泊発電所3号炉

防潮堤の設計方針について

令和4年2月17日
北海道電力株式会社

審査会合における指摘事項に対する回答一覧(未回答分)(1/4)

【回答2(平面の線形形状を変更しないための対応)】

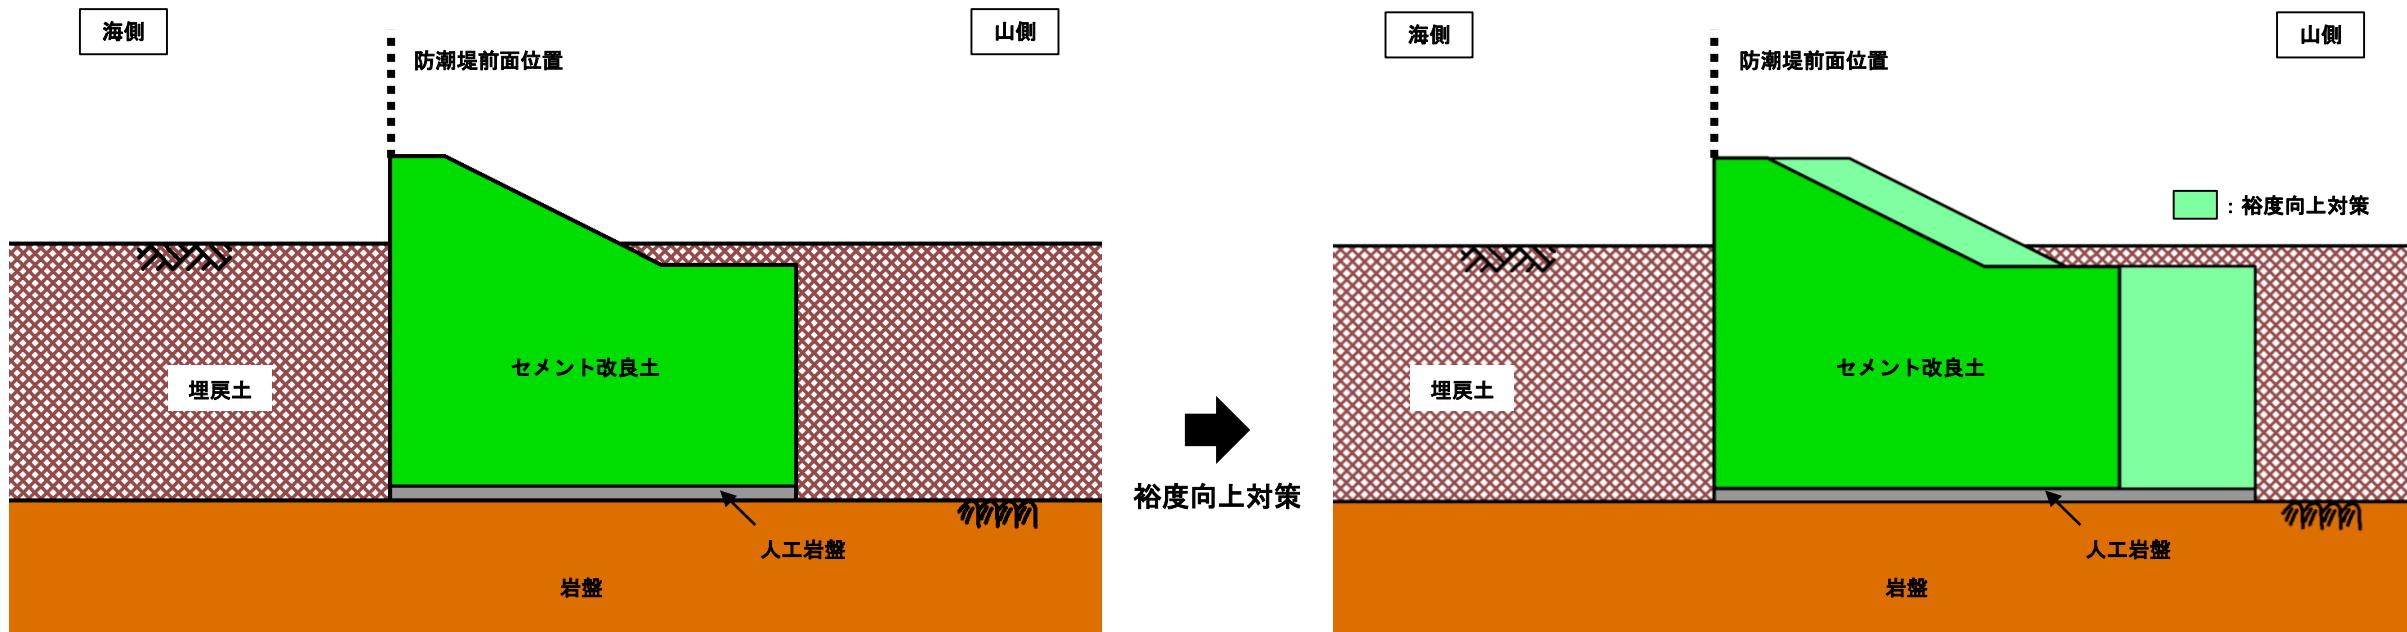
審査会合における指摘事項に対する回答(指摘事項No. 8) (6/7)

- 防潮堤の平面線形位置については、防潮堤の構造成立性評価に対する裕度を確保できなくなった場合、基準津波の策定に影響する防潮堤の前面位置を変更せず、追加の裕度向上対策(防潮堤幅の変更)を実施することで対応可能であることから、今後、変更となる可能性はない。

変更前(平成29年3月提出資料)

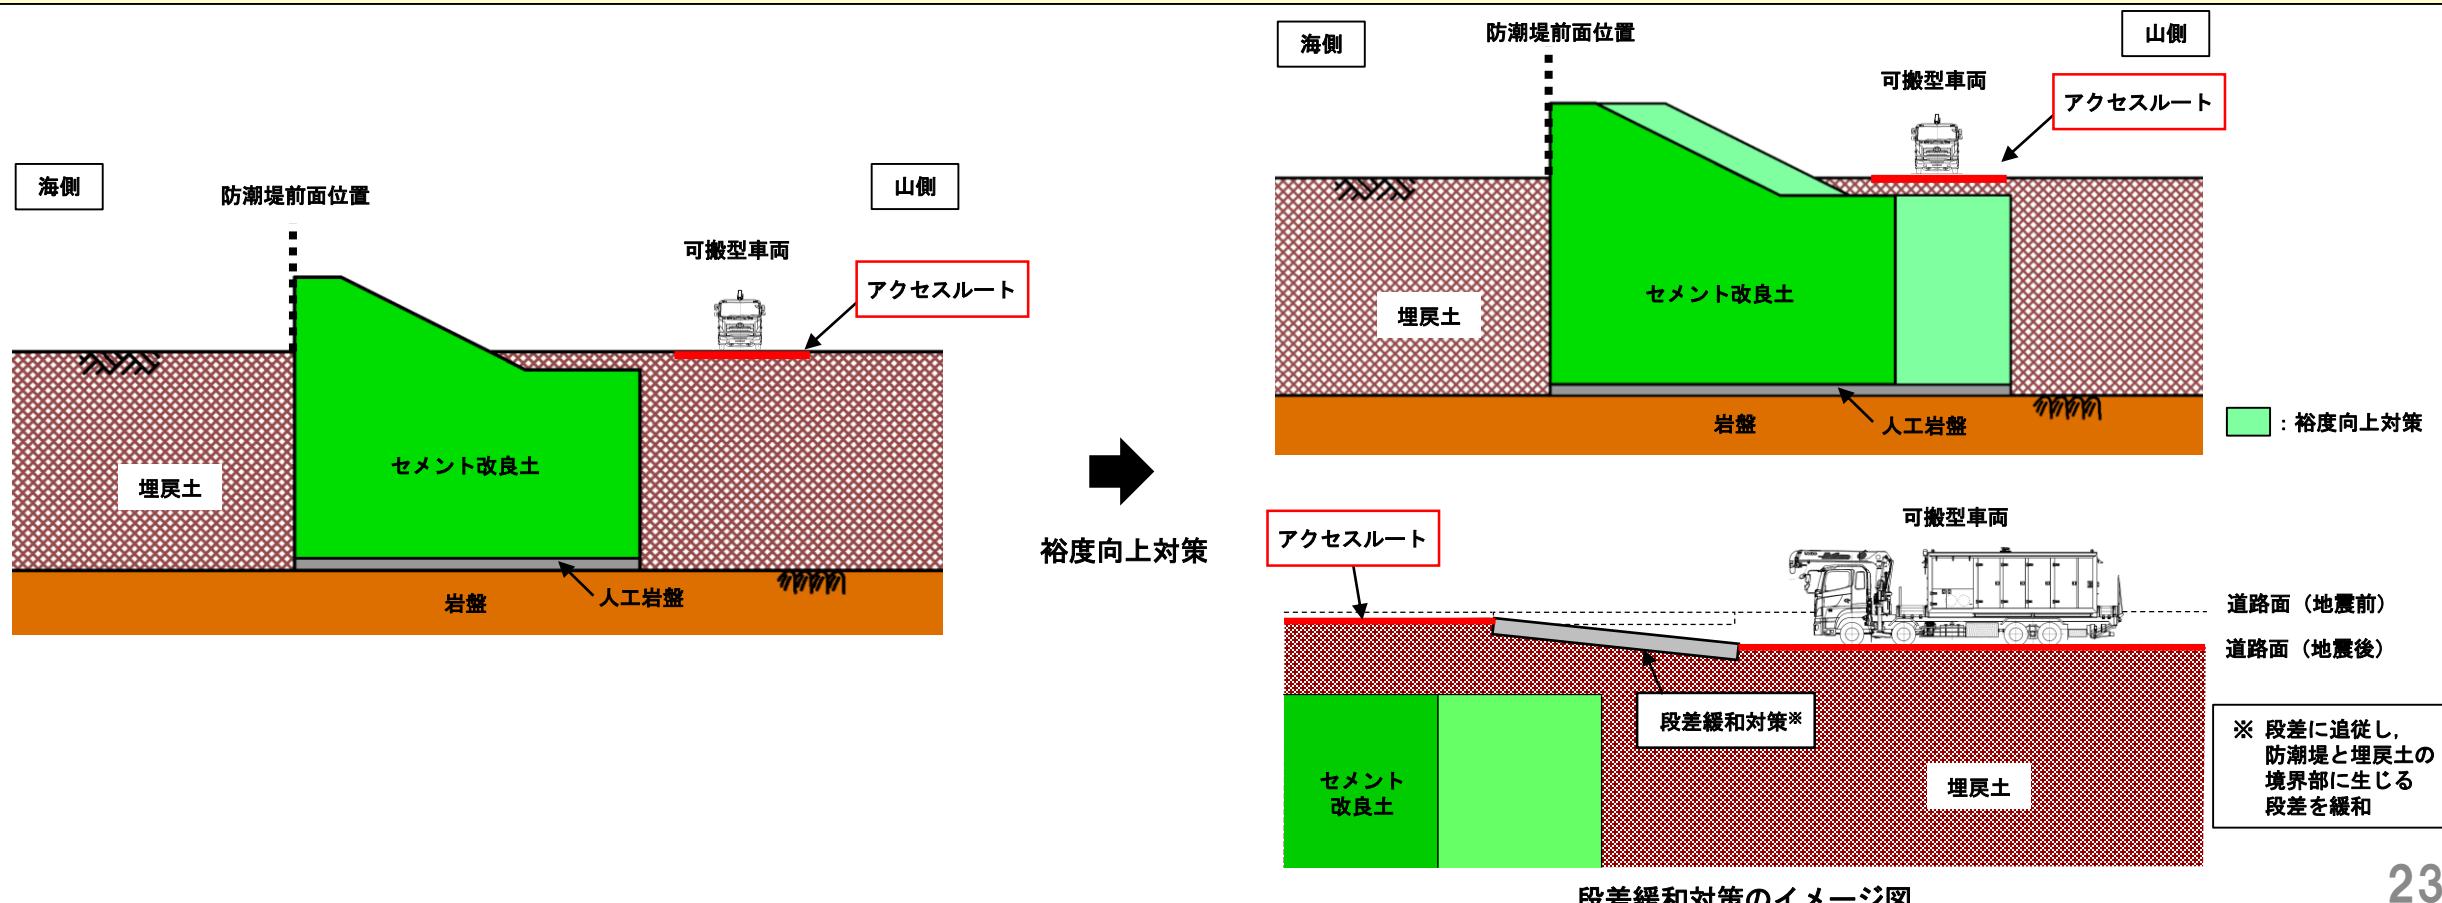
防潮堤の位置、構造を変更することにより屋外アクセスルートや屋外溢水影響評価に変更が生じるとしているが、防潮堤の構造・仕様及び設計方針を検討するにあたって、屋外アクセスルートや屋外の溢水影響評価の変更も含め、基準への適合方針に影響を与えるものを設置許可基準規則の条文及び重大事故等防止技術的能力基準の項目ごとに網羅的に整理して説明すること。

- これまで防潮堤上をアクセスルートとして活用していたが、防潮堤の再構築に伴い、新設する防潮堤の内側又は基準津波の影響を受けない敷地高さ以上にアクセスルート(地震及び津波を考慮しても使用可能なルート)を設定する。
- 敷地T.P.+31mからT.P.+10mへのアクセスルートについては、西側ルートは岩盤内にトンネルを設置し、東側ルートは形状を変更した道路を設置する。
- 既存防潮堤を道路として残置する範囲は、サブルート(地震及び津波以外の事象発生時に活用するルート)に設定する。
- 既存防潮堤が地震や津波により損傷しても、新設する防潮堤の内側又は基準津波の影響を受けない敷地高さ以上に設定したアクセスルートに影響はない。

- 防潮堤の再構築に伴いT.P.+10mの敷地形状が変更となることから、最新の敷地形状を反映した屋外溢水影響評価を実施する。

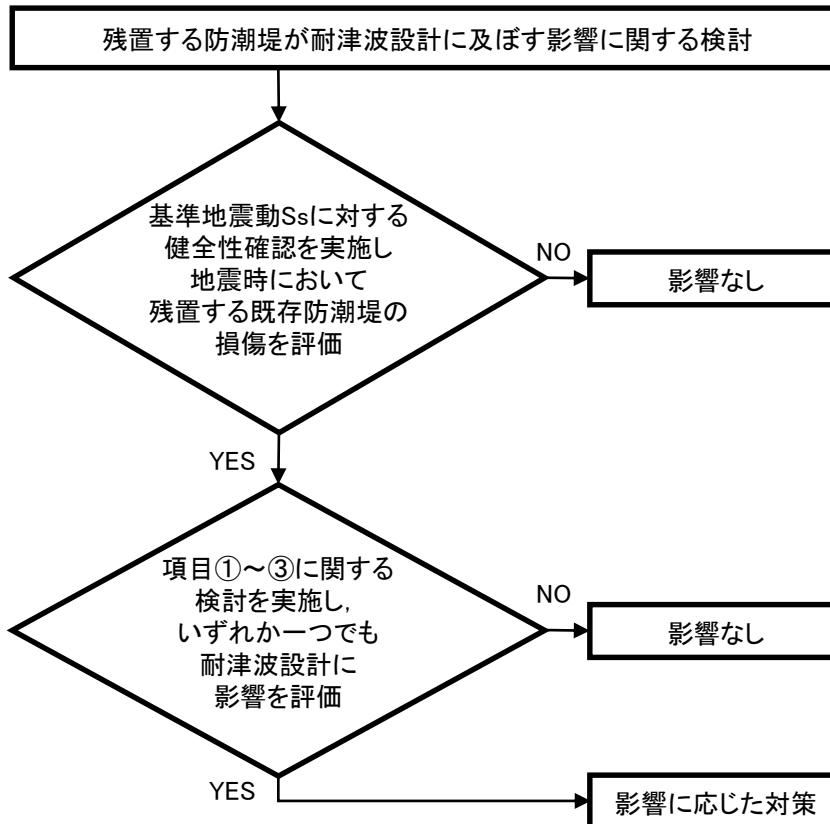
地震時の液状化による変状等の被害状況を想定した上で、既存のセメント改良土部の瓦礫等が耐津波設計に与える影響をもれなく検討し説明すること。例えば、泥水が海水ポンプの取水性及び防潮堤の津波荷重(波圧荷重及び漂流物衝突荷重)に与える影響、瓦礫の滑動による防潮堤への二次的影響等を含め検討すること。

- 残置する既存防潮堤が耐津波設計に及ぼす影響に関する検討フロー及び項目①～③の検討方針を以下に整理した。
- 残置する既存防潮堤の健全性については、二次元有効応力解析により基準地震動Ssに対する液状化を考慮したうえで、残置する既存防潮堤の損傷を評価する。
- 上記の検討を踏まえ、項目①～③に関する検討を実施し、いずれか一つでも耐津波設計への影響が確認される場合は、影響に応じた対策を実施する。
- 具体的な検討内容は、『第5条 耐津波設計方針』でご説明する。

既設護岸による地震時の波及的影響評価に用いる解析モデルイメージ

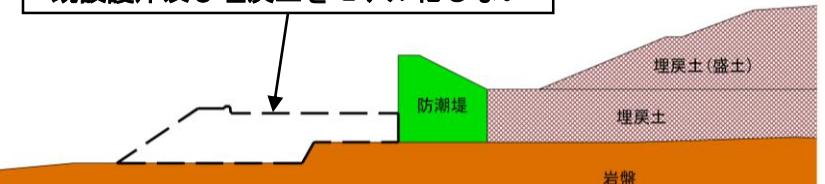
防潮堤の前面にある護岸等の構築物について、防潮堤に近接している場合には、地盤の液状化による変状を考慮して波及的影響を検討し説明すること。また、地盤の液状化による変状が防潮堤に及ぼす影響について、護岸が緩和している場合は、防潮堤の耐震評価上の護岸の位置づけを検討し説明すること。

- 防潮堤の構造成立性(すべり安定性)は、防潮堤に作用する慣性力に対して必要な防潮堤幅を確保することで、成立させる方針である。
- 防潮堤前面の既設護岸及び埋戻土は、役割を期待していないため、設置変更許可段階における防潮堤の構造成立性評価においてモデル化しない。
- 既設護岸による防潮堤への地震時の波及的影響は、既設護岸の形状を適切にモデル化し、有効応力解析により耐震性を評価することで考慮する。
- 防潮堤に近接する構築物のうち既設護岸以外の構築物は、『第4条_耐震設計方針』において網羅的に抽出し、抽出された構築物による防潮堤への波及的影響評価結果については、設計及び工事計画認可段階でご説明する。
- 既設護岸が地震により損傷した場合に、漂流物となる可能性については、『第5条_耐津波設計方針』においてご説明する。
